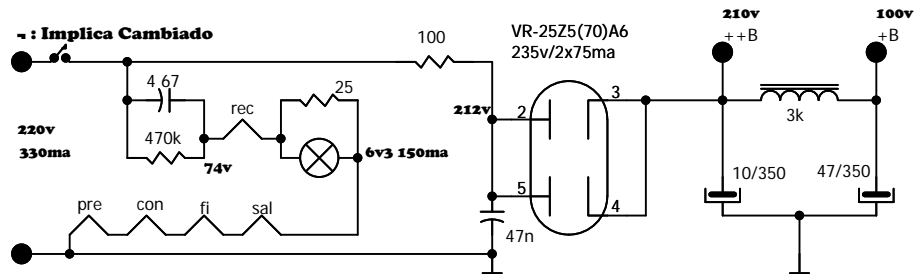
Ajustar Rk de Osc (3k1) para max amplitud de oscilacion en O.C. min frecuencia

En origen traia la 78 como convertora pero entonces la 6D6 en FI, oscilaba por falta de blindaje interior. Por tanto, intercambiadas
